(5) 現行指針では上下地震動を鉛直地震荷重として静的に考慮しているにすぎません。また、鉛直地震荷重を水平地震荷重の1/2しか考慮していません。水平地震動と同等の大きさの上下地震動を同時に不利な方向で作用させる3次元の動的解析を義務付けてください。また、3次元の模型震動台による震動実験の結果を指針見なおしの根拠の一部とするのであれば、兵庫県南部地震における芦屋浜のマンションや阪神高速鉄道高架橋等で発生した厚肉鋼柱の剪断破壊や鉄筋コンクリート柱の衝撃座屈を再現し、その地震波を使って振動実験を行って下さい。

#### 6．原発の老劣化を考慮した耐震設計にして下さい。

「衝撃座屈」とみられる破壊もコンクリート橋脚などで起こった＝神戸市内で、谷村真治・大阪府立大教授提供

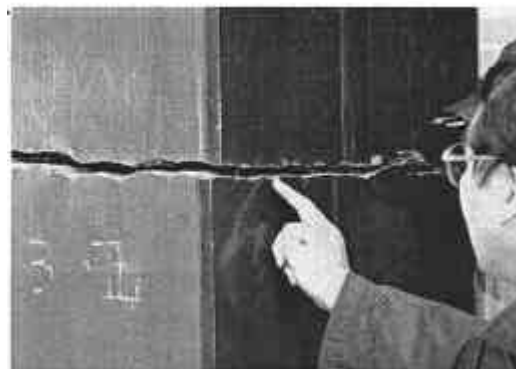
芦屋浜シーサイドタウンでは右の写真のように、約40cm 四方の肉厚5cm の中空箱形鋼鉄柱416本中53本が破断し、阪神高速鉄道の

2本の円柱形の鋼管柱も右の左側の写真のように破断しています。これらの破断を震動台でまず再現し、それと同じ地震波を用いて耐震性能を評価すべきです。

また、その右側の写真のように鉄筋コンクリートが途中でブクンと膨れたように座屈破壊しているものもあり、これは衝撃座屈だと言われています。
